[改善箇所説明図]

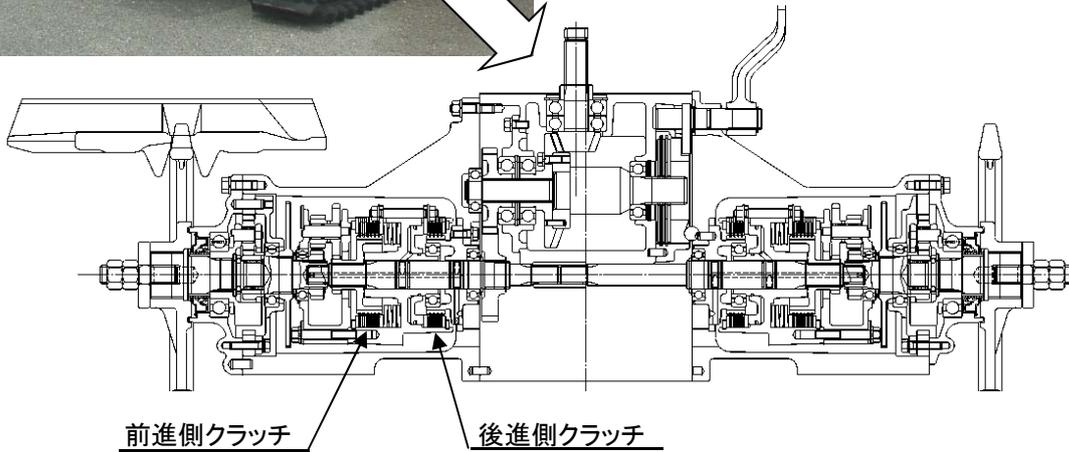
動力伝達装置の前後進用油圧クラッチのコントローラにおいて、走行制御プログラムが不適切なため、右操舵後、すぐに左操舵すると、意図しない急旋回をするおそれがある。

全車両、コントローラのプログラムを書き換える。

コントローラに青色シールを貼り付ける。
